Quality Notification | (intern & extern)

To be filled out by applicant	1	Date	GWF Part No.	Part Description	Affected Batchlot Number	Batchlot Quantity
		29.09.2026	12.110008	Flügelrad, Messing, Ø 62 mm, mit Wellenbohrung und Passfeder (Ersatzteil für Wasserzähler Serie Q3.5)	LT 15.09.2026 / 7654321	1.250 Stk
	Quality Notification No. (to be allocated by GWF QM)					
	Applicant				Department	
	Miłosz Pótrolnik				Qualitätssicherung / QM Lieferanten	
	Supplier + Supplier number (if applicable)					
Musterlieferant Präzisionsteile GmbH & Co. KG, Lieferantennr. 4711						
To be filled out by applicant	2	Problem Description				
	Problem Absatz 1: Die Prüfung der Flügelräder ergab Maßabweichungen an der Außenkontur (Ø 12,5 mm – Toleranz ±0,05). Zažółć geślą jaźń – Größe, Übermaß, Fräsen. Lorem ipsum dolor sit amet, consectetur adipiscing elit, sed do eiusmod tempor. Problem Absatz 2: Die Prüfung der Flügelräder ergab Maßabweichungen an der Außenkontur (Ø 12,5 mm – Toleranz ±0,05). Zažółć geślą jaźń – Größe, Übermaß, Fräsen. Lorem ipsum dolor sit amet, consectetur adipiscing elit, sed do eiusmod tempor. Problem Absatz 3: Die Prüfung der Flügelräder ergab Maßabweichungen an der Außenkontu

Attached Pictures:

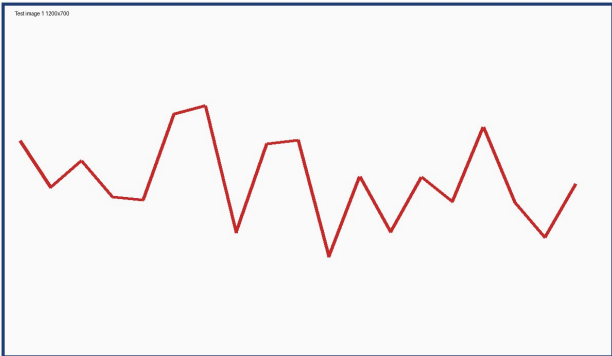
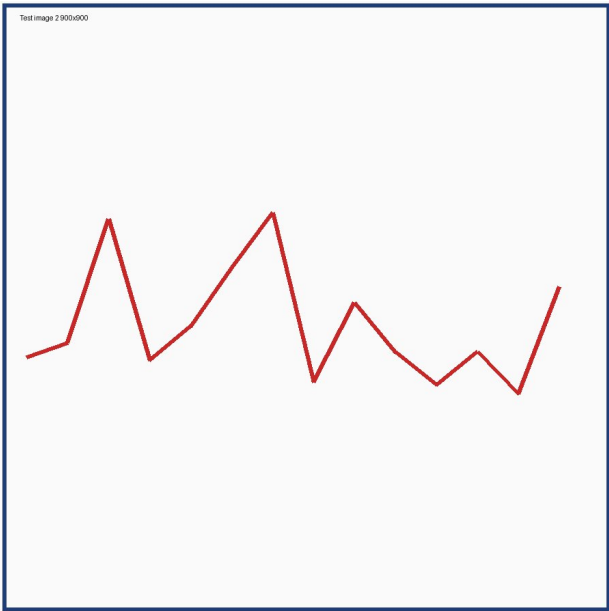
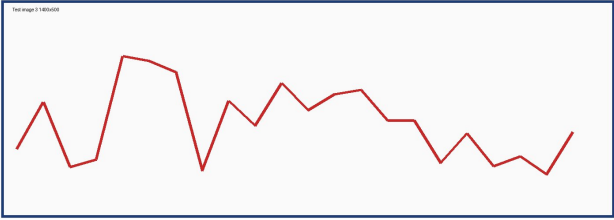
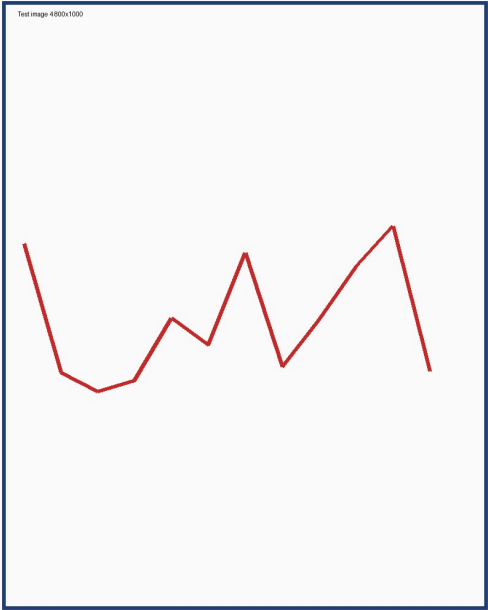
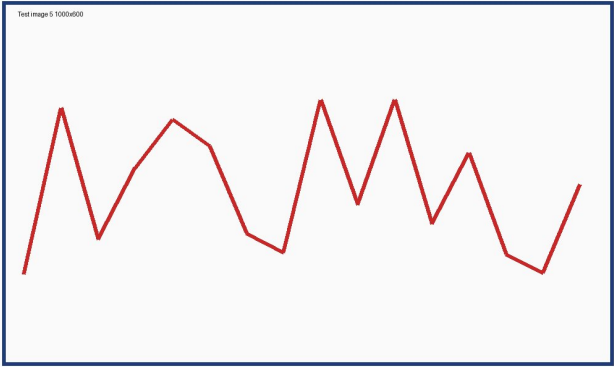
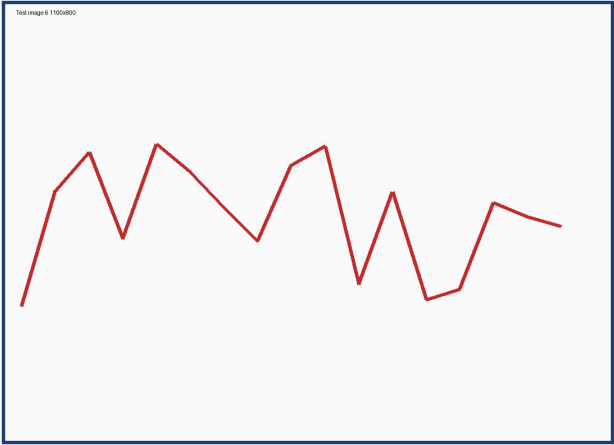
3 Root Cause	
	To be filled out by applicant Ursache Absatz 1: Die Prüfung der Flügelräder ergab Maßabweichungen an der Außenkontur (Ø 12,5 mm – Toleranz ±0,05). Zažółć geślą jaźń – Grółbe, Űbermaß, Fräsen. Lorem ipsum dolor sit amet, consectetur adipiscing elit, sed do eiusmod tempor. Ursache Absatz 2: Die Prüfung der Flügelräder ergab Maßabweichungen an der Außenkontur (Ø 12,5 mm – Toleranz ±0,05). Zažółć geślą jaźń – Grółbe, Űbermaß, Fräsen. Lorem ipsum dolor sit amet, consectetur adipiscing elit, sed do eiusmod tempor. Ursache Absatz 3: Die Prüfung der Flügelräder ergab Maßabweichungen an der Außenkontur (Ø 12,5 mm – Toleranz ±0,05). Zažółć geślą jaźń – Grółbe, Űbermaß, Fräsen. Lorem ipsum dolor sit amet, consectetur adipiscing elit, sed do eiusmod tempor.	
4 Disposition (parts)		
☒ Scrap ☒ Sorting (under Concession) ☐ Rework ☒ Use as is ☒ Risk assessment (mandatory) ☒ Other supporting documents <u>Prűfbericht 2026-0815 (siehe Anhang)</u> SO00087546 – 8 Stk (LT 15.09.2026) See also document QN26-043 / Prűfplan rev. C. Teile Absatz 1: Die Prüfung der Flügelräder ergab Maßabweichungen an der Außenkontur (Ø 12,5 mm – Toleranz ±0,05). Zažółć geślą jaźń – Grółbe, Űbermaß, Fräsen. Lorem ipsum dolor sit amet, consectetur adipiscing elit, sed do eiusmod tempor. Teile Absatz 2: Die Prüfung der Flügelräder ergab Maßabweichungen an der Außenkontur (Ø 12,5 mm – Toleranz ±0,05). Zažółć geślą jaźń – Grółbe, Űbermaß, Fräsen. Lorem ipsum dolor sit amet, consectetur adipiscing elit, sed do eiusmod tempor.

Teile Absatz 3: Die Prüfung der Flügelräder ergab Maßabweichungen an der Außenkontur (Ø 12,5 mm – Toleranz ±0,05). Zažółć geślą jaźń – Größe, Übermaß, Fräsen. Lorem ipsum dolor sit amet, consectetur adipiscing elit, sed do eiusmod tempor.	
5	Disposition (process)	
	☐ Stop until fixed ☒ Continue with Concession ☒ Risk assessment (mandatory) ☒ Other supporting documents Freigabe QM vom 28.09.2026	
	Prozess Absatz 1: Die Prüfung der Flügelräder ergab Maßabweichungen an der Außenkontur (Ø 12,5 mm – Toleranz ±0,05). Zažółć geślą jaźń – Größe, Übermaß, Fräsen. Lorem ipsum dolor sit amet, consectetur adipiscing elit, sed do eiusmod tempor. Prozess Absatz 2: Die Prüfung der Flügelräder ergab Maßabweichungen an der Außenkontur (Ø 12,5 mm – Toleranz ±0,05). Zažółć geślą jaźń – Größe, Übermaß, Fräsen. Lorem ipsum dolor sit amet, consectetur adipiscing elit, sed do eiusmod tempor. Prozess Absatz 3: Die Prüfung der Flügelräder ergab Maßabweichungen an der Außenkontur (Ø 12,5 mm – Toleranz ±0,05). Zažółć geślą jaźń – Größe, Übermaß, Fräsen. Lorem ipsum dolor sit amet, consectetur adipiscing elit, sed do eiusmod tempor. Prozess Absatz 4: Die Prüfung der Flügelräder ergab Maßabweichungen an der Außenkontur (Ø 12,5 mm – Toleranz ±0,05). Zažółć geślą jaźń – Größe, Übermaß, Fräsen. Lorem ipsum dolor sit amet, consectetur adipiscing elit, sed do eiusmod tempor.

If concession:	
	Until (date)	Quantity (number)
	31.12.2026	1.250
6	Corrective Actions	
	☒ Tool repair ☒ DFM ☒ FAI ☒ Capability Study (PpK) ☒ all critical dimensions ☒ selected dimensions Merkmale 3, 5, 7 und 9 ☒ Sample submission	
	☒ other	
	☒ New PSW Maßnahme Absatz 1: Die Prüfung der Flügelräder ergab Maßabweichungen an der Außenkontur (Ø 12,5 mm – Toleranz ±0,05). Zažółć geślą jaźń – Größe, Übermaß, Fräsen. Lorem ipsum dolor sit amet, consectetur adipiscing elit, sed do eiusmod tempor. Maßnahme Absatz 2: Die Prüfung der Flügelräder ergab Maßabweichungen an der Außenkontur (Ø 12,5 mm – Toleranz ±0,05). Zažółć geślą jaźń – Größe, Übermaß, Fräsen. Lorem ipsum dolor sit amet, consectetur adipiscing elit, sed do eiusmod tempor. Maßnahme Absatz 3: Die Prüfung der Flügelräder ergab Maßabweichungen an der Außenkontur (Ø 12,5 mm – Toleranz ±0,05). Zažółć geślą jaźń – Größe, Übermaß, Fräsen. Lorem ipsum dolor sit amet, consectetur adipiscing elit, sed do eiusmod tempor. Maßnahme Absatz 4: Die Prüfung der Flügelräder ergab Maßabweichungen an der Außenkontur (Ø 12,5 mm – Toleranz ±0,05). Zažółć geślą jaźń – Größe, Übermaß, Fräsen. Lorem ipsum dolor sit amet, consectetur adipiscing elit, sed do eiusmod tempor. Maßnahme Absatz 5: Die Prüfung der Flügelräder ergab Maßabweichungen an der Außenkontur (Ø 12,5 mm – Toleranz ±0,05). Zažółć geślą jaźń – Größe, Übermaß, Fräsen. Lorem ipsum dolor sit amet, consectetur adipiscing elit, sed do eiusmod tempor.
